高浜発電所3,4号炉 運転期間延長認可申請 審査会合における指摘／質問事項の回答

2024年1月31日
関西電力株式会社

審査会合における指摘／質問事項の一覧

取水構造物(3・4号炉) 断面図

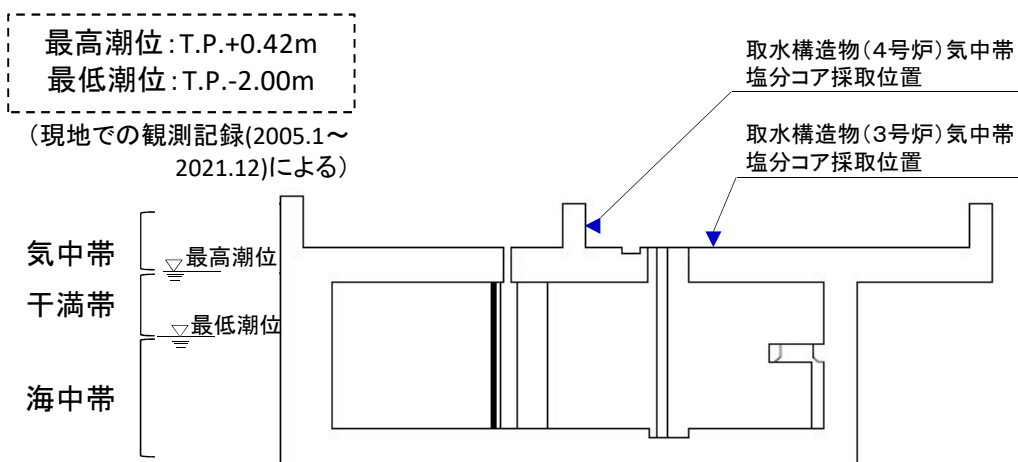
No	日時	指摘／質問事項	回答頁
⑮コンクリートの強度低下及び遮蔽能力低下	2023年 12月14日	取水構造物における鉄筋位置での塩化物イオン量について、1・2号炉が3・4号炉に比べて大きい理由を説明すること。	P.4
⑯コンクリートの強度低下及び遮蔽能力低下	2023年 12月14日	30年目に中性化深さの評価を行っている外部遮蔽壁について、40年目の点検結果等を踏まえた評価結果を示すこと。	P.6

⑮1・2号炉と3・4号炉の塩化物イオン量の違いについて

調査時点の塩化物イオン量 及び 3・4号炉運転開始後60年経過時点の鉄筋腐食減量が大きい1・2号炉の気中帯について、鉄筋位置での塩化物イオン量が、3・4号炉に比べて大きくなった要因について考察を行う。

取水構造物(気中帯)における塩分浸透のコア採取は以下の通り。

3・4号炉・・・水路の外でコア採取

水路の中では、水路の外と比較して、海水の影響を受けやすいと考えられることから、使用環境条件として、1・2号炉は3・4号炉と比較して、塩分の影響を受けやすいと推定される。

※取水構造物(3・4号炉)については、
構造形式や最高潮位・最低潮位の関係から、水路の中に気中帯が存在しない。
